HC 分析器功能表					
检测器编号:	A5	校正器型号:	Model 4010		
检测日期:	96.05.02	校正器序号:	8100704		
分析器型号:	7NMH462	标准气体序号:	RLM001213		
分析器序号:	0502030159	CH ₄ 气体浓度:	1358	ppm-V	
检测执行人:	吴碧珍	C ₂ H ₆ 气体浓度:	1387	ppm-V	
报告者:	郭嘉彬	氣體檢定日期:	96/1/12

雲林離島式基礎工業區施工期間環境監測100年第3季
(100年7月~9月報告)行政院環境保護署審查意見回復情形

雲林縣環保局審查意見答覆對照表

雲林離島式基礎工業區開發計畫施工期間環境監測 108 年第 2 季報告
行政院環境保護署審查意見答覆對照表

圖 1 彰雲沿海水質污染特性之空間分布

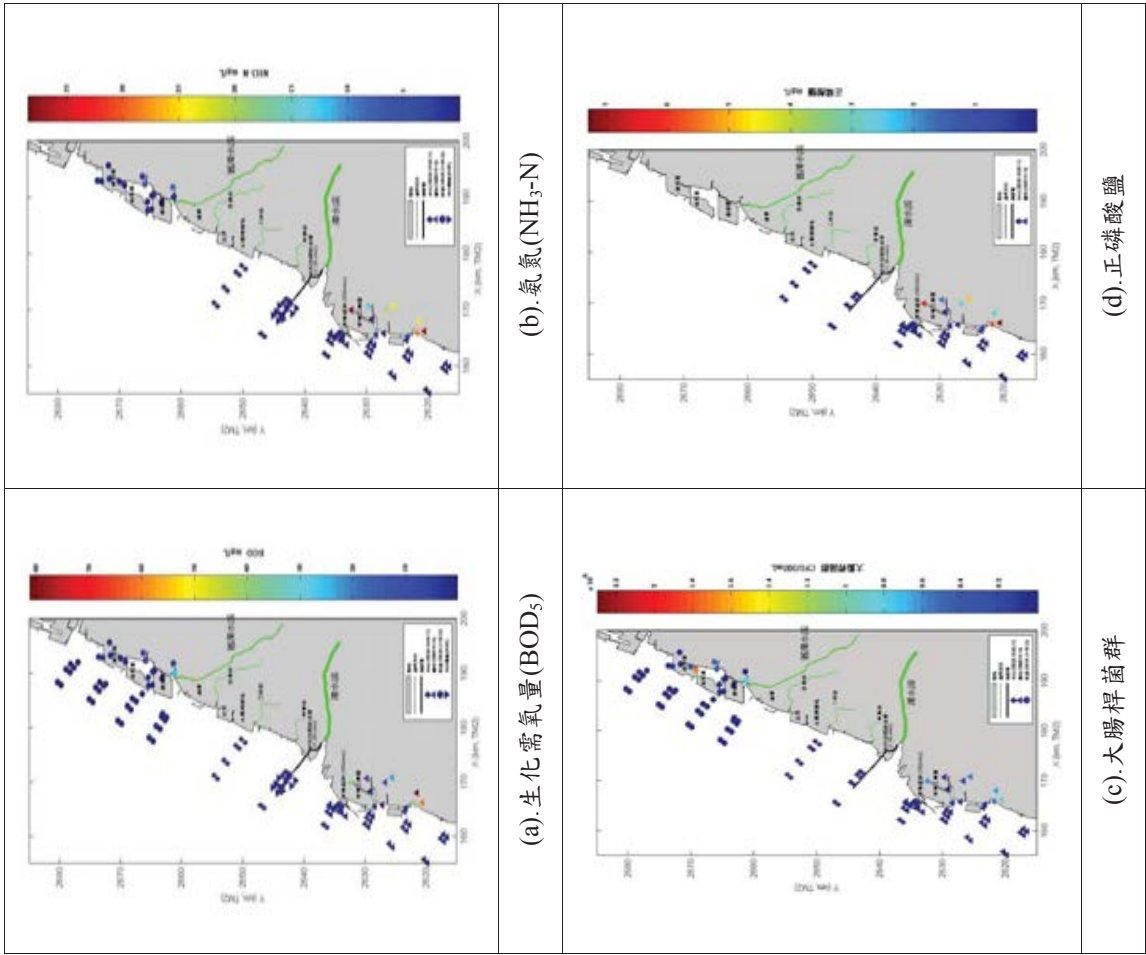
6.報告書圖3.1.7-4氨氮比較分析圖，本季蚊港橋氨氮測值持續上升，請說明原因為何。	新虎尾溪(蚊港橋測站)流域主要負荷乃受長期陸源不定期畜牧與生活廢污水中氮排放量變動所影響，導致氨氮濃度高低變化不一。由附件圖 1(b)彰雲沿海水質氨氮之空間變化趨勢顯示，其濃度分布多呈現從河口向海域遞減之特性，其結果亦反映於新虎尾溪下游河段，河川污染指標(RPI)均屬嚴重污染。

臭氣圖 3.1.1-4 更新如下

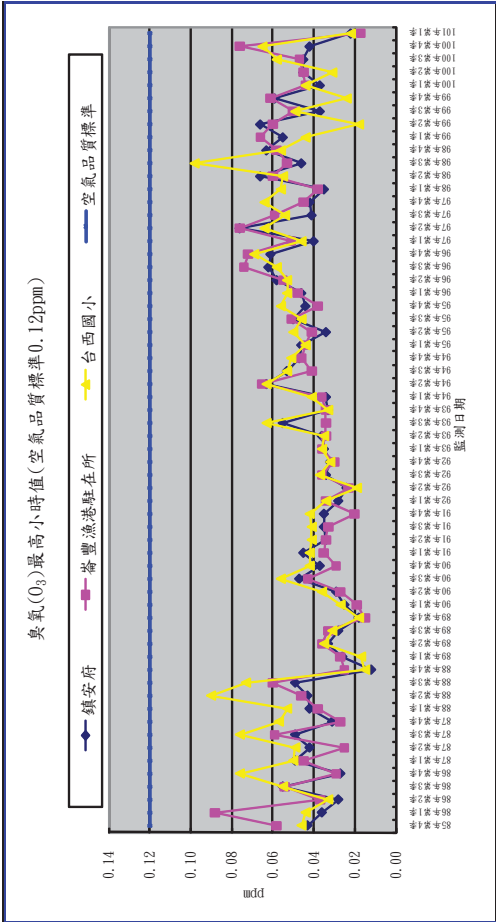
雲林縣政府意見	意見回覆
一、前揭函文本府收文日期為101年5月9日，附件送達日期為101年5月18日，建議爾後公文與附件一併寄送。	一、敬悉，遵照辦理。
二、本季噪音監測未超出標準	二、敬悉。
三、臭氣監測敘述(p3.2)與圖 3.1.1-4(p3.8)顯有不符，請修正。	三、謝謝指教，圖 3.1.1-4 已修正如附件。
四、P2-53~p2-68 圖 2.9-1 中，圖例標示有最大值、平均值及最小值，但於所列趨勢圖中並未完整顯示，請修正內容。	四、謝謝指教，本計畫民國 87 年執行期間係採集多種潮位水質，故於圖 2.9-1 顯現最大值、平均值及最小值之趨勢分析，而由民國 88 年開始調整採樣作業，僅於高、低潮位各進行一次採樣分析，爰此趨勢圖上以高潮位(H)及低潮位(L)水質分析結果進行解析。
五、海域水質雖測值多介於歷年變化範圍，但部分測項(如參寮排水測站之氨氮)較近期監測結果為高，請探討可能原因並持續監測留意其變化趨勢。	五、謝謝指教，由雲林沿海水質狀態之空間變化顯示，雲林離島工業區長期受到新虎尾溪與舊虎尾溪等陸源不定期畜牧廢水與生活污水排入影響，使生化需氧量、氨氮等有機污染指標於河口濃度明顯高於海域，而潮間帶水質介於其間，顯現污染濃度分布從河口向海域遞減之特性，後續將持續監測其變化趨勢。
六、海域水質部分監測值除標明與歷次相比無異外，請註明監測值是否符合相關水質標準或 NOAA 容許濃度。	六、謝謝指教，海域水質相關監測結果於後續報告中將列入美國 NOAA 容許濃度進行解析。
七、地下水除閘切水質外，於鄰海地區亦須觀測及探討地下水水位變化情形，及其與水質項目濃度變化之相關性。	七、謝謝指教，本計畫所進行之地下水監測，主要針對已陸化區域所設立之 2 口監測井及附近地區原有 2 口水井，進行每季 1 次之地下水水質監測，地下水水位監測則係以已陸化區域所設立 2 口監測井進行連續式觀測，歷年來皆有持續監測地下水水質及水位變化趨勢，後續將加強探討地下水水位變化及與水質項目濃度變化之相關性。
八、宜將「附錄四-6-表 1」移至本文，並加入相關重要參數欄位，如監測及管制標準值、溶氧、水深及總溶解固體物等。	八：謝謝指教，將於第 2 季予以修正。

圖 1.4.9-1 海域現場調查範圍及測址位置圖

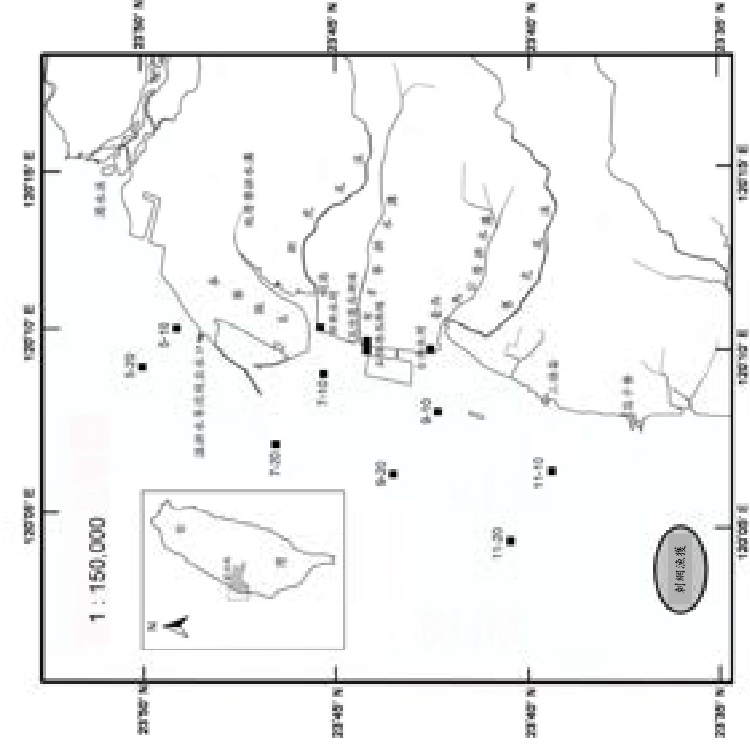
審 查 意 見	意 見 答 覆
一	依報告中國1.4-6及圖1.4-9-1之測線7位謝謝指教，海域生態調查二十多年下來海床置海域水質及海域生態兩者並不相同，深度並非固定，為維持相同點位測點7-10和其次海域生態之測點(7-10、7-20)為10米(圖7-20如今非指10米及20米水深處，反而有距處及水深20米處與報告中採樣水深(圖1.4-6等深線)之敘述不符，請補充說明前1.4-6採樣測線及位置之差異。
二	依報告第3-115頁，參察溫排水只針對水謝謝委員之建議。然而，本計畫於海上實際溫限制符合規定，然依放流水標準，除量測之點位為導流堤出水口附近表水水溫，排放口水溫≤42℃外，尚有溫差需符合非其放流水溫，因此無法求得實際溫差。≤4℃(離排放口500公尺)，故除水溫之規定外，仍請就本季各測站水溫，補充說明是否符合放流水標準之溫差規定。
三	第2-55頁海域斷面水溫範圍及第2-59頁新興區潮間帶區導電度，其報告文字敘述與檢驗報告表格(附錄)資料不符，請查明釐清後更正。
四	第2-69頁及第2-81頁，107年新興區潮間帶水質之新虎尾溪N1及舊虎尾溪N5，其含量有往上偏高之趨勢，請研析並說明可能原因為何？
五	第2-63頁所敘，新興區潮間帶水質位於內陸排水與海域斷面之交接處，因受內陸畜牧及家庭廢水影響，水質較海域斷面略差，建議除仍應持續進行監測外，應盡可能提出相關可行因應處理方案，以避免該區域水質持續惡化。 謝謝委員建議。由數據顯示河川排水的陸源性污染，於出海口因與海水混和稀釋作用，RPI的指數有降低之趨勢，因此保持海水交換的流通性極為重要，故建議定期調查河口周遭與河道淤積之變化，並適時進行疏浚工程，以利內陸污染有效擴散與近海交換。 針對雲林縣有機污染之源頭分別為生活污水與畜牧廢水，建議可實施之作法為提高雲林縣上游鄉鎮的建築物污水處理設施、污水下水道接管率以及建立公共污水處理廠，有效降低排放污染量。而在畜牧廢水方面因應對策可參照雲林縣政府採取之3項水質保護措施為：(1)污染源勘查重罰；(2)強化畜牧業者對廢水處理設施操作能力及熟稔法令政策；(3)極推動沼渣沼液農地肥地使用源頭減量措施；期能有效降低陸域水質之污染排放量。同時於各流域的重要區段設置水質自動監測站記錄水質變化，讓污染排放無所遁形，隨時被嚴密監

圖 2.5-3 陸域植物生態春季監測台西三姓寮樣區上層植物分布圖

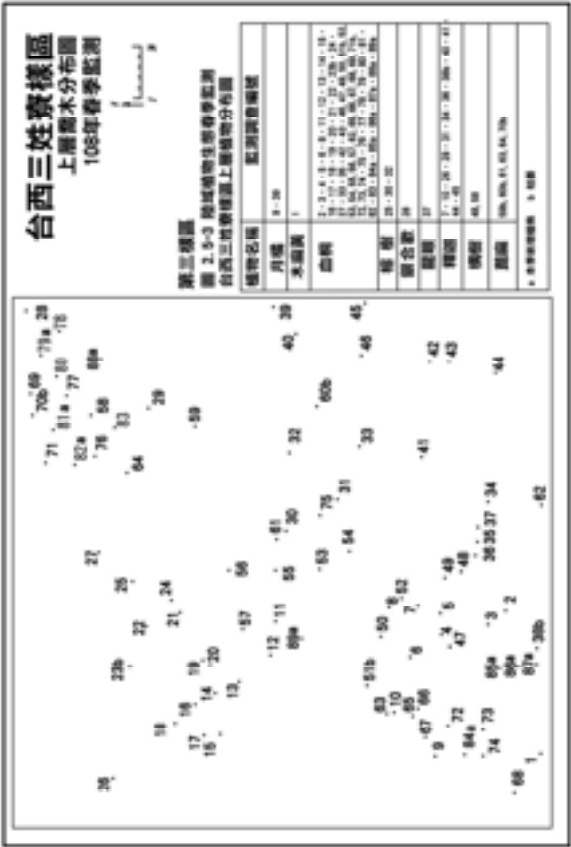
審查意見	意見答覆
一 經查本報告中有關監測項目、監測地點及內容撰述均屬合宜，合先敘明。	敬悉。
二 經查本報告書2.5.2節陸域植物生態監測(p.2-31頁)圖表重疊，無法辨識；另缺少圖2.5-2及圖2.5-3，請查明後修正。	謝謝指正，已修正報告書2.5.2節陸域植物生態監測(p.2-31頁)圖表重疊處，並補充圖2.5-2及圖2.5-3於報告書中。
三 表2.6-1本季採樣地下水水質分析數據統計表(p.2-41頁)，請補充說明“=”符號之定義。	“=”表示，已補充說明於報告書表2.6-1註4。
四 圖3.1.8-1離島工業區陸域河口歷年水質變化圖(p.3-70至3-85)及圖3.1.9-1離島工業區海域歷年水質變化圖(p.3-91至3-112)，橫軸刻度之數值及單位不詳，建議重新繪製。	謝謝建議，已修正報告內圖3.1.8-1及圖3.1.9-1橫軸單位為「時間(月.81-108年)」。
五 以圖3.1.11-4牡蠣問卷戶85~108年單位收量比較圖(p.3-133)為例，橫軸之數值無法清楚辨識；另圖3.1.11-5至圖3.1.11-9亦同，建議修正。	謝謝指正，已修正橫軸之數值於報告書內，詳如圖3.1.11-4至圖3.1.11-9所示。
六 綜上所述，本監測報告部分內容尚屬合宜，建議請貴局待環興公司修正後，逕送環保署。	敬悉。

圖 2.1-2 108 年度第 1 季各測站二氧化硫(SO₂)日平均值及最高小時值比較分析圖

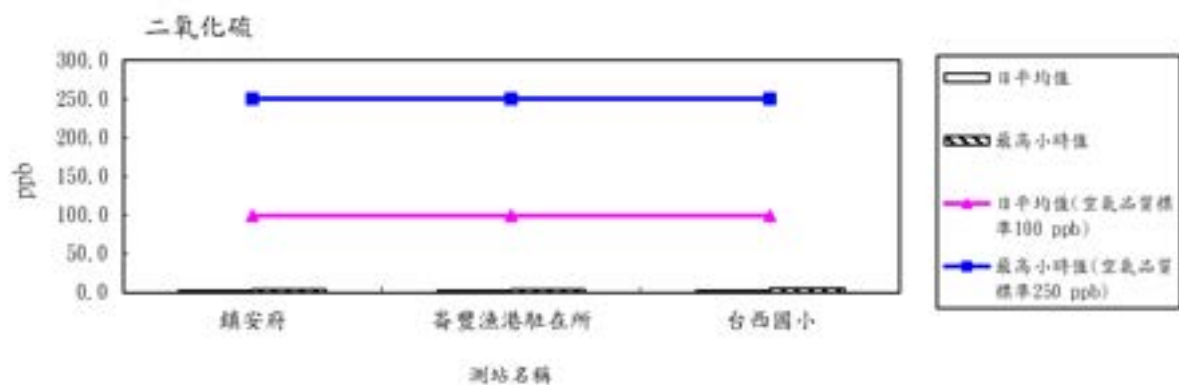
審 查 意 見	意 見 答 覆
一	圖2.1-2、圖2.1-4及圖2.1-5之圖例敘述中空氣品質未列單位，且建議與表2.1-2空氣品質標準單位相同。	謝謝指教，已修正圖2.1-2、圖2.1-4及圖2.1-5空氣品質標準單位與表2.1-2為一致。
二	本季鎮安府測站PM ₁₀ 濃度比其他測站高出3-4倍，請說明原因。	本季鎮安府測站監測時間為108年1月26-27日，其他測站監測時間為108年1月27-29日。而環保署於108年1月26日發出新聞稿，表示由於強烈大陸冷氣團導致風速增強，引發地表揚塵現象，麥寮地區小時PM ₁₀ 濃度在12時達623微克/立方公尺，14時空氣品質指標達紫色非常不健康等級，當日發布空污警報。
三	表2.2-1備註中依據102年雲林縣噪音管制區，至今已公告至106年雲林縣噪音管制區，請修正並檢討。	謝謝指教，已修正相關內容。
四	附錄中未見到落塵採樣及分析資料。	已補充第一季落塵採樣及分析資料於本季附錄中。
五	本季(1-3月)地下水監測結果SS02導電度、總溶解固體物相對其他區外監測井數值偏高，另氯鹽、氨氮、鐵、錳超過地下水污染監測標準，請持續監測。	謝謝指教，SS02歷年來導電度、總溶解固體物常有偏高形，主要是受環境特性，未來會持續監測。

圖一 氯鹽歷年濃度測值變化

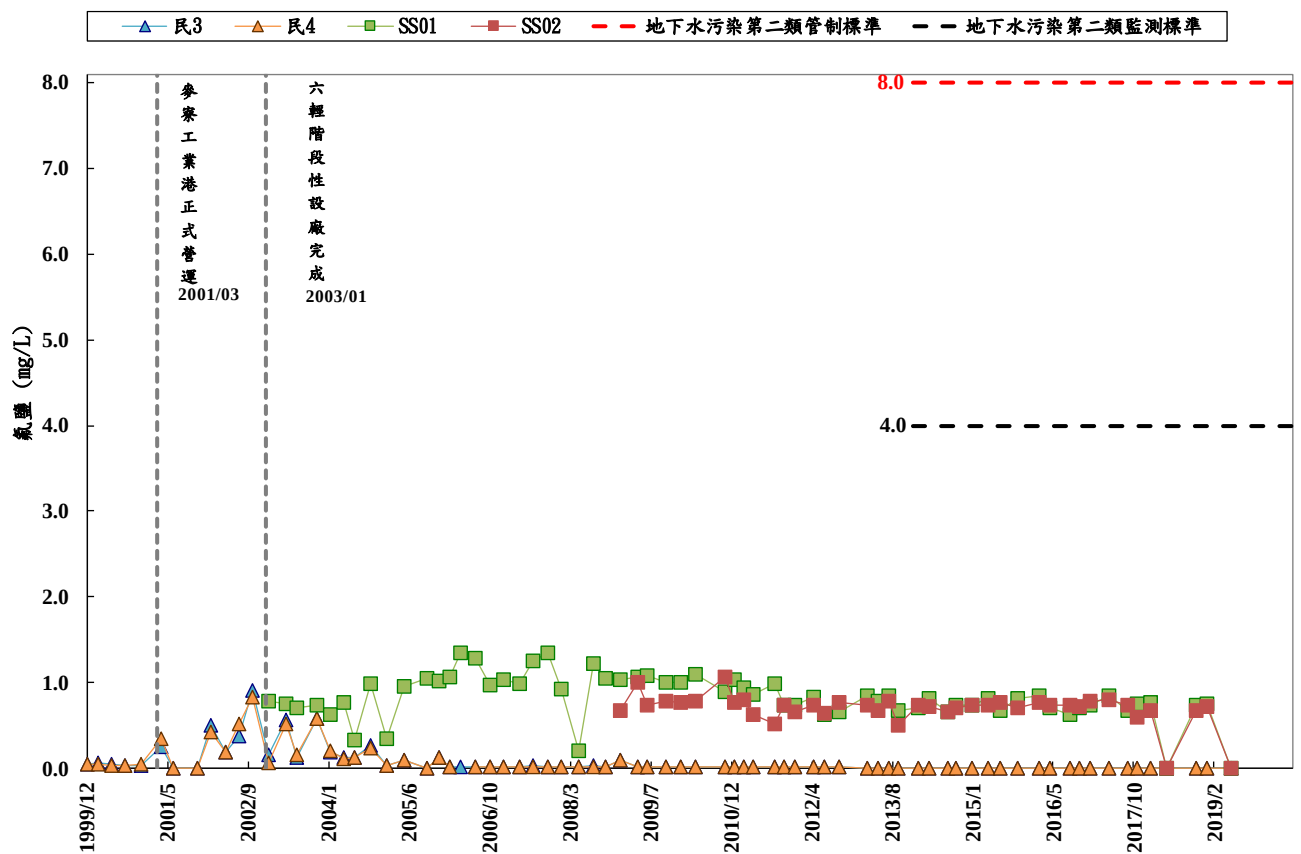
審 查 意 見	意 見 答 覆
	圖3.1.6-3「氯鹽歷年濃度測值變化」，「民井3」之地下水氯鹽監測值自2013年9月後變動幅度增大，請評估其發生原因。	謝謝指教，民井3係向民家借用之地下水井，其水質表示本區域的特性，目前雖有部份時間氯鹽偏高，惟仍多在監測標準以下，顯示本區域之地下水仍屬淡水。目前無發現本井附近之環境有足以影響水質之變化，未來將會持續注意水質變化與環境變化。
二	海洋委員會海洋保育署審核意見：	
	新興區潮間帶本季水質N1、N3及N4監測點之大腸桿菌群相較過去幾年，有明顯偏高狀況，建議補充說明。	謝謝建議，新興區潮間帶水質位於內陸排水與海域斷面之交界區，因多受內陸畜牧廢水及家庭污水影響，水質較海域斷面略差。新興區潮間帶水質之大腸桿菌群測值相較於上季，於108年第三季已有減少趨勢(圖二)，濃度仍在變動範圍內，後續將持續觀察。
